DIREZIONE  
URBANISTICA

**Oggetto:** ex Art. 81-DPR n. 616/77 e DPR n. 383/94 - e ss.mm.e.ii. - Progetto definitivo dei lavori di ristrutturazione, parziale demolizione e nuova edificazione del complesso "ex Dogana" della Caserma Lido Gori sita in via Valfonda in uso alla Guardia di Finanza e completamento del Comando Regionale situato nell'adiacente Caserma Lido Gori (Fasc. 524-Class.438) | **espressione parere di conformità su documentazione integrativa**

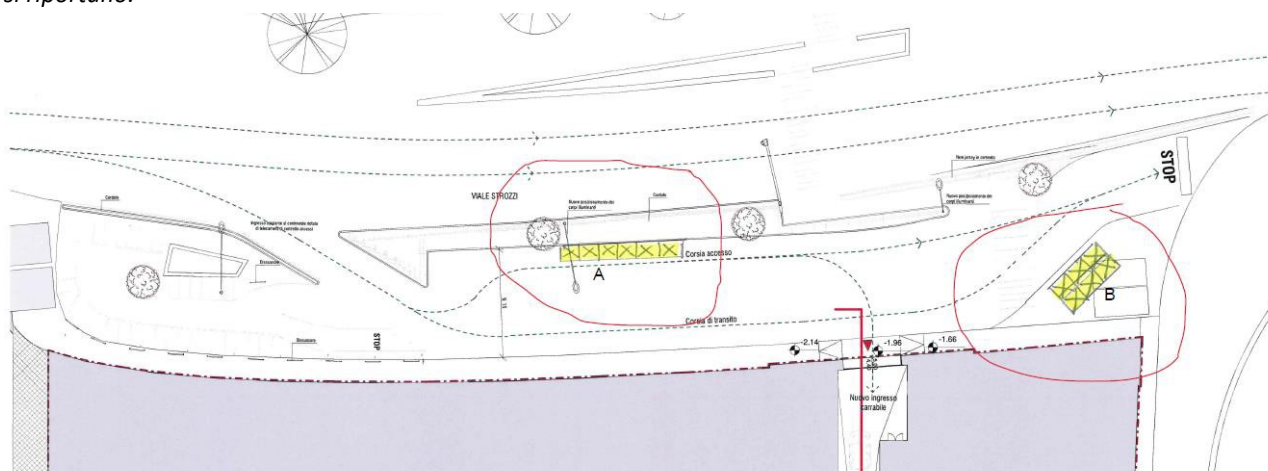
Tuttavia, la Direzione Infrastrutture di Viabilità e Mobilità nel proprio parere ha evidenziato che: “si osserva che l’ultima soluzione progettuale presentata, con riferimento alla sistemazione del Viale Strozzi nel controviale antistante la Caserma, si presenta difforme rispetto alla soluzione precedentemente approvata da questa Direzione (di cui al citato parere prot. 353103 del 19.10.2022); quest’ultima infatti prevedeva un unico accesso al controviale mediante corsia controllata da dispositivo telematico di controllo accessi, mentre nell’odierna soluzione è stata inserita una batteria di postazioni interrata con relativo percorso di accesso dei mezzi per lo svuotamento delle stesse: questo costituisce un percorso alternativo al varco con telecamere presente sull’accesso esistente, rendendo inefficace il controllo ed inoltre rende più difficoltose le manovre interne al controviale, in particolare riducendo lo spazio di accosto al marciapiede lato Caserma (ad es. per una eventuale fermata autobus del servizio TPL). Si richiede quindi una soluzione che preveda un unico accesso, controllato telematicamente, al suddetto controviale, che sembra potersi ottenere modificando la posizione e/o la disposizione delle postazioni interrate”.

Quindi, preso atto del parere espresso è stata inviata una proposta progettuale dalla Direzione Infrastrutture di Viabilità e Mobilità, che potesse risolvere la problematica emersa e che quindi fosse compatibile con la sistemazione stradale approvata.

Nella proposta vi sono due alternative (A - in linea e B - compatta) di localizzazione della postazione interrata, che qui si riportano.

Tale ipotesi andrà meglio dettagliata per verificare, nello specifico le distanze ed interferenze con le alberature ed il palo dell’illuminazione, garantendo una distanza di 4 m dai fusti, oltre che dalle fronde (che possono interferire in fase di vuotatura).

Il numero esatto delle vasche andrà valutato, in accordo con Alia S.p.A., in base alle volumetrie necessarie ed allo spazio presente tra gli alberi.

La proposta è stata valutata, insieme ai tecnici di Alia S.p.A. ed è risultata percorribile e preferibile la soluzione A, con le postazioni in linea.

Fermo restando il parere che dovrà esprimere Alia circa la conformità del progetto, si esprime PARERE FAVOREVOLE alla soluzione A – postazioni in linea, proposta dalla Direzione Infrastrutture di Viabilità e Mobilità.”
